Nábřeží řeky Svatky - Realizace protipovodňových opatření
města Brna – etapy VII a VIII (ORG 5344)

ZMĚNOVÝ LIST

ZL 52

ZM 069_SO 07.19 – Kolonáda -opěrná stěna pro schodiště

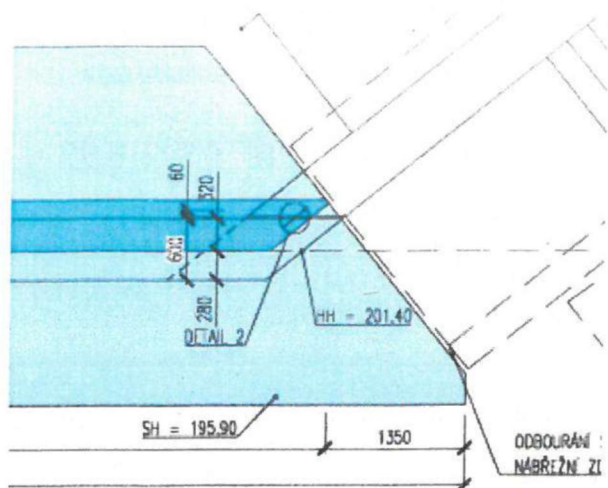
Posílám Vám po konzultaci s kolegou [REDACTED] naše připomínky k návrhu zdi, je tam pár věcí, co by se měli upravit (v příloze jsem něco označil):

1. Dilatační spára v římse přeci musí být ve stejné poloze jako u dřívku zdi.
2. Nemáte dořešené napojení obkladu nové zdi na ubouranou stávající zeď, doporučuji to udělat masivním svahovým kuželem z kamenného zdiva. Pokud bychom tam udělali hranu, tak by to mohlo mít nepříznivý vliv na proudění vody v korytě při větších průtocích a mohlo by dojít vlivem vírů k porušení opěrných zdí. Bude to i vizuálně hezčí.

3. Žádnou separaci mezi novou zdí a stávající zdí bych nedělal, prostě to ke stávající odbourané zdi přibetonujte, dilataci bych udělal jen v římse.
4. Doplňte polohu prostupu vodovodní přípojky do pohledu zdi.

5. Pořád vidím jako problém ty dva rozvaděče u nové pilotové stěny, když se tam provedou výkopy, tak budou ve vzduchu, jak kabely tak rozvaděče. Bude se to muset nějak zabezpečit.

6. Výkopy viz zhotovitel, pan [REDACTED]. Klidně se mohou provést blíže ke křídlu stávajícího mostu, tomu to nevádí.
7. Do půdorysu by bylo vhodné označit, jak tam bude navazovat schodiště.

8. Doplňte vytyčovací body nové zdi, aby byla jasná poloha napojení na stávající zeď.

1. Dilatační spára v římse přeci musí být ve stejné poloze jako u dřívku zdi. [Dilatace upravena, včetně půdorysného tvaru zdi.](#)
2. Nemáte dořešené napojení obkladu nové zdi na ubouranou stávající zeď, doporučuji to udělat masivním svahovým kuželem z kamenného zdiva. Pokud bychom tam udělali hranu, tak by to mohlo mít nepříznivý vliv na proudění vody v korytě při větších průtocích a mohlo by dojít vlivem vírů k porušení opěrných zdí. Bude to i vizuálně hezčí. [Svahovaný kužel není možné provést z důvodu napojení schodiště. Stěna navazuje pod úhlem cca 45 °na koryto řeky, tak tento tvar nebude mít zas tak výrazný vliv oproti kuželovitému tvaru. Přesné řešení bude možné stanovit po bourání dané konstrukce stávající nábrežní zdi, jelikož se ukázalo na stavbě, že stěna je tvarově různorodá.](#)

3. Žádnou separaci mezi novou zdí a stávající zdí bych nedělal, prostě to ke stávající odbourané zdi přibetonujte, dilataci bych udělal jen v římse.
4. Doplněte polohu prostupu vodovodní přípojky do pohledu zdi. [Dilatace provedena pouze u římse.](#)

5. Pořád vidím jako problém ty dva rozvaděče u nové pilotové stěny, když se tam provedou výkopy, tak budou ve vzduchu, jak kabely tak rozvaděče. Bude se to muset nějak zabezpečit. [Dva rozvaděče zaneseny do výkresu. Jedná se již o přeložené vedení a rozvaděče DPMB.](#)

6. Výkopy viz zhotovitel, pan [REDACTED]. Klidně se mohou provést blíže ke křídlu stávajícího mostu, tomu to nevadí. [Výkop upraven. Snžení provedeno u mostu o cca 1,0m v části u zídky s stejnou výškou jako u hlavy stávající nábrežní zdi.](#)

7. Do půdorysu by bylo vhodné naznačit, jak tam bude navazovat schodiště. [Doplněno do výkresu.](#)
8. Doplněte vytyčovací body nové zdi, aby byla jasná poloha napojení na stávající zeď. [Doplněno do výkresu.](#)

POHLED NA STĚNU OD ŘEKY SVRATKY

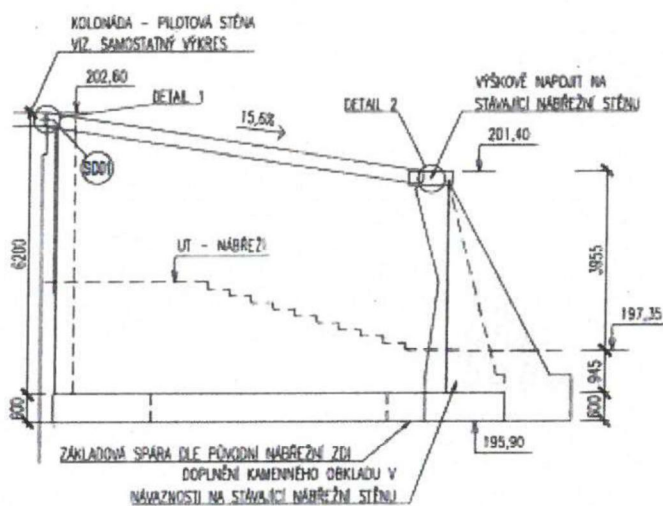
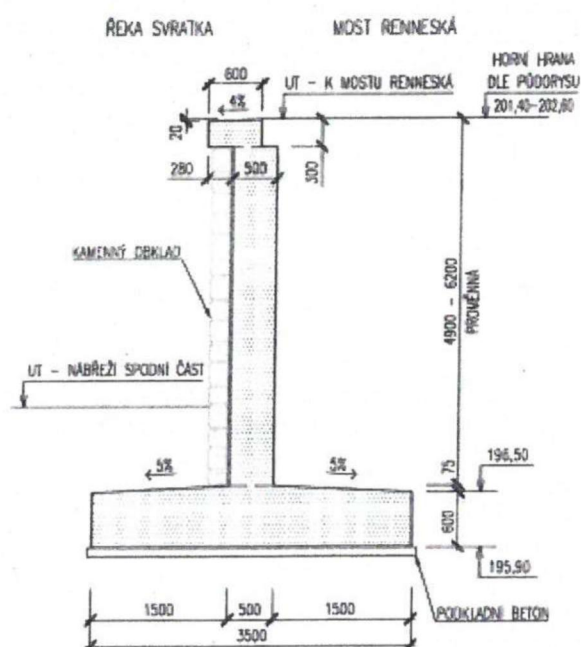
Samotný dřík by měl být dobetonovaný přes nějakou separaci k původní nábrežní zdi. Konec dřívku by měl být cca od přechodu betonu na kamenný obklad při horní úrovni stávající nábrežní zdi. Stávající nábrežní stěna by pak měla být zapravena v návaznosti na kamenný obklad nové stěny.

Naznačená dilatace s vloženým trnem je u statiků z důvodu římsy., viz odkaz na detail č.2. Tento detail řeší návaznost nové římsy nad novou stěnou na dobetonovanou římsu u stávající stěny.

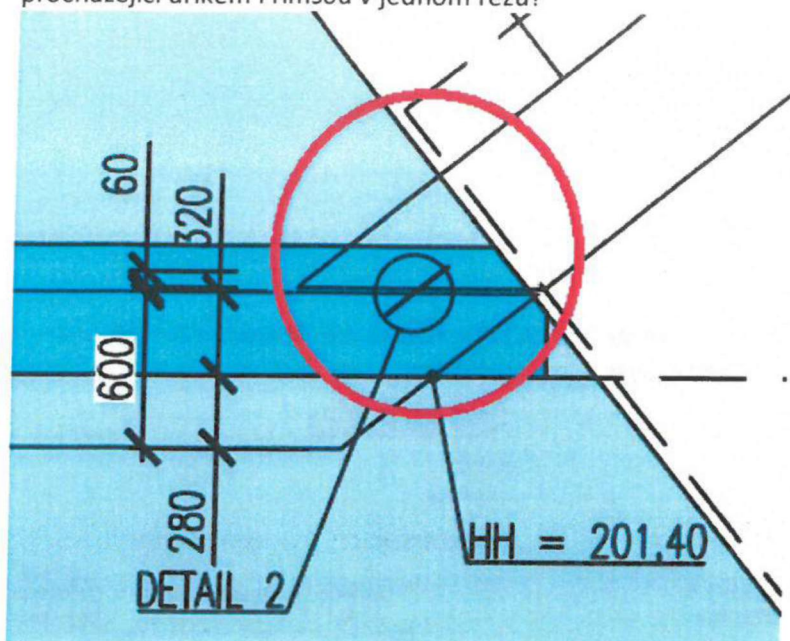
Mám pouze jedinou připomínku k provedení detailu dilatační spáry č.2 mezi stávající kamennou nábrežní zdí a dilatací římsy zdi.

Spára dříku a římsy není v jednom řezu, tato dilatační spára bude nějak zazubená? Není vhodnější provést spáru procházející dříkem i římsou v jednom řezu?

- SVR-DPS-D.03-_-160-02 OPĚRNÁ STĚNA PRO SCHODIŠTĚ NA KOLONÁDU – VÝKRES TVARU + SCHÉMA VÝZTUŽE

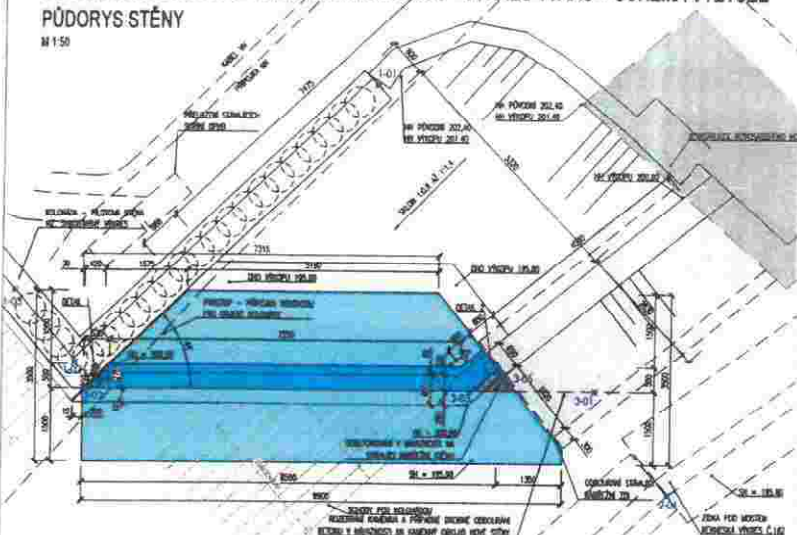
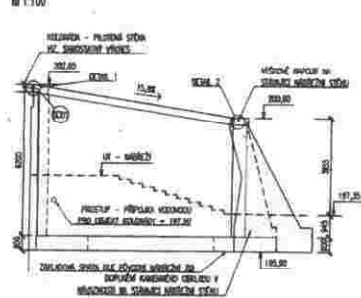
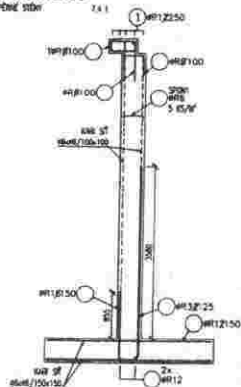
- Změna se týká úpravy řešení zabezpečení při provádění stěny SO 07.19 – opěrná stěna pro schodiště na kolonádu. Po konzultacích se správcem mostu byla vybraná varianta nahrazující záporové pažení za svahování. Svahování bude provedeno až ke konstrukci mostu a nové pilotové stěny za kolonádou v proměnném spádu od 1:0,9 až 1:1,4 dle výkresové části.
